0111 Deponiegasprogramm

Programm zur Emissionsverminderung in der Schweiz

Verifizierter Monitoring von 01.01.2019 bis 31.12.2019
Monitoring-Zeitraum:
Verifizierungszyklus: 5. Verifizierung
Dokumentversion: Final3
Datum: 24.11.2020
Verifizierungsstelle SGS Société Générale de Surveillance SA, Technoparkstrasse 1, CH-8005
Zürich

Abbildung 1: BHKW Türliacher, intermittierender Betrieb 2017-2019

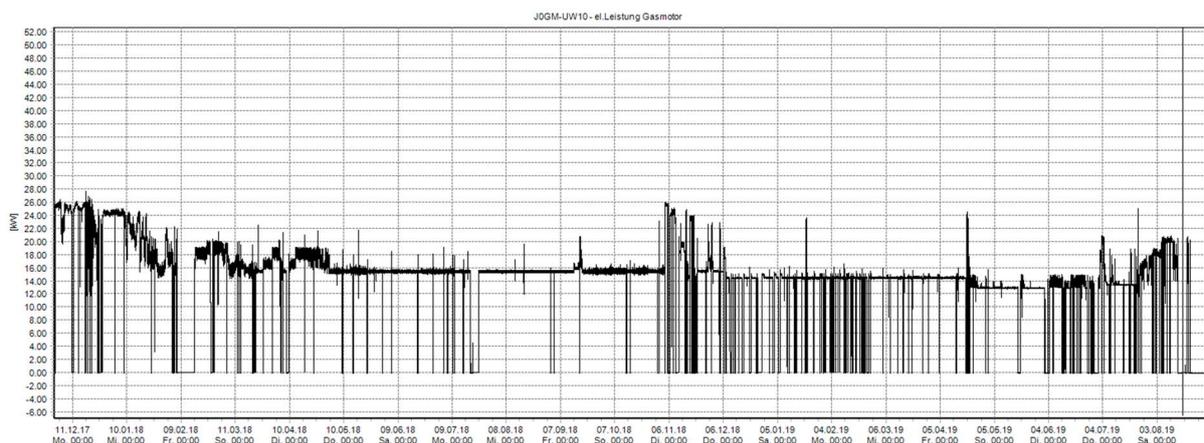
3.1.8	Die Angaben zur Wirkungsdauer der Vorhaben sind vollständig. Allfällige Abweichungen sind nachvollziehbar begründet und angemessen.	
<p>Frage (07.08.2020):</p> <p>Bei der Überprüfung der Beurteilung des Gesuchs «Türliacher» und der zugehörigen Dokumente sind die folgenden Fragen aufgetaucht:</p> <ul style="list-style-type: none"> a) Hat das bisher betriebene BHKW KEV erhalten? b) Es wird argumentiert, die zu erwartenden Betriebsstunden von «ca. 60'000» seien überschritten und die Nennleistung sei von ursprünglich 80 kW elektrisch auf 16-17 kW gesunken. Warum wurde das BHKW 2017 unter diesen Umständen überhaupt noch über 8000 Stunden betrieben? c) Gemäss dem ergänzenden Dokument zum Antrag der CSD AG ([14] B8_Ergänzungen_zum_Antrag_Klimaschutzprojekt_AVAG_Deponie_Jaberg) ist «gemäss Rücksprache mit dem Hersteller» ein Ersatz notwendig. Haben Sie dazu eine präzisere Aussage unter Angabe der Quelle? d) Als Argument der nicht mehr gegebenen Funktionsfähigkeit wird auch die Nichteinhaltung des Stickoxid-Grenzwertes aufgeführt. Im zugehörigen Dokument «[8] B4c 20180604 Beco Emissionen BHKW» heisst es aber, es sei auch möglich, das BHKW einzuregulieren und nochmals prüfen zu lassen? Wurde dies gemacht? Und falls nein: Gäbe es Gründe dafür, dass dies hier nicht mehr erfolgreich gewesen wäre? e) Wurde geklärt, ob es sicherheitstechnisch überhaupt zu verantworten gewesen, die Entgasung ohne weitere Behandlung weiterzuführen? Falls ja: Mit welchem Resultat? Falls nein: Weshalb nicht? f) Falls es technisch möglich gewesen wäre, das BHKW einer leichten Revision zu unterziehen, um es anschliessend noch einige Jahre weiter zu betreiben: Wäre diese Lösung - unter Berücksichtigung von Kosten und Erlösen – wirtschaftlich günstiger oder ungünstiger gewesen als das Referenzszenario (Betrieb der Entgasungsanlage ohne Behandlung)?

<p>Antwort Gesuchsteller (31.08.2020)</p> <ul style="list-style-type: none"> a) Die AVAG hat keine KEV für die Stromeinspeisung des BHKW im Türliacher erhalten. Das BHKW diene der Eigenbedarfsdeckung (Strom und Wärme). Stromüberschüsse wurden ins Netz der BKW eingespeist. b) Das BHKW wurde 2017 noch betrieben, weil es technisch noch möglich war und die Abgaswerte eingehalten werden konnten. <p>Mit den bis 2019 vorherrschenden Gaswerten und Einstellungen der Saugleitungen konnte das BHKW noch gerade knapp betrieben werden. Die Rahmenbedingungen für den Weiterbetrieb eines BHKW waren jedoch äusserst schlecht (Methankonzentration, geringe Gasmenge, Leistung, intermittierender Betrieb, anstehender Ersatz, Sanierungsverfahren wegen nicht Einhalten der LRV). Unter den gegebenen Umständen der stark rückläufigen Deponiegasproduktion resp. Methanfracht, wurde der Betrieb des BHKW mittels Anpassung der Absaugmengen aufrechterhalten. D.h. um das BHKW möglichst im kontinuierlichen Betrieb laufen</p>

Um die für den BHKW Betrieb benötigte Mindestkonzentration von ca. 45 Vol-% Methan halten zu können, musste die Deponiegasmenge kontinuierlich heruntergefahren werden (vgl. Ergänzende Informationen zum BHKW Betrieb 2015-2019

- Im 2017 hat die abgesaugte Deponiegasmenge im Vergleich zu 2016 um ca. 14% auf ein Stundenmittel von ca. 33.6 Bm³/h abgenommen.
- Im 2018 hat die abgesaugte Deponiegasmenge im Vergleich zum 2017 um ca. 21% auf ein Stundenmittel von ca. 26.7 Bm³/h abgenommen.
- Im 2019 (bis Ende Juli) hat die abgesaugte Deponiegasmenge im Vergleich zum 2018 um ca. 35% auf ein Stundenmittel von ca. 17 Bm³/h abgenommen.
- Im Vergleich zu 2014 mit 50-60 Bm³/h mit 45% Methan (Energieinhalt von ca. 225-270 kW) wurden im Juli 2019 gerade noch rund 17 Bm³/h mit 44% Methangehalt (Energieinhalt von ca. 75 kW) abgesaugt.

Die Stromproduktion ist kontinuierlich zurückgegangen. Die durchschnittliche Leistung des BHKW wies im 2019 noch ca. 13 kW auf. Die Anlage bzw. Gasabsaugung wurde teilweise ausser Betrieb gestellt, um zur Sicherung des Anlagebetriebs den Methangehalt zwischenzeitlich zu erhöhen.

Aufgrund der Antworten und der dazu gelieferten Daten und Fakten wird nach Einschätzung des Verifizierers ausreichend klar aufgezeigt, dass ein Weiterbetrieb des BHKW als alleiniges Instrument der Methanvernichtung kein realistisches Szenario wäre.
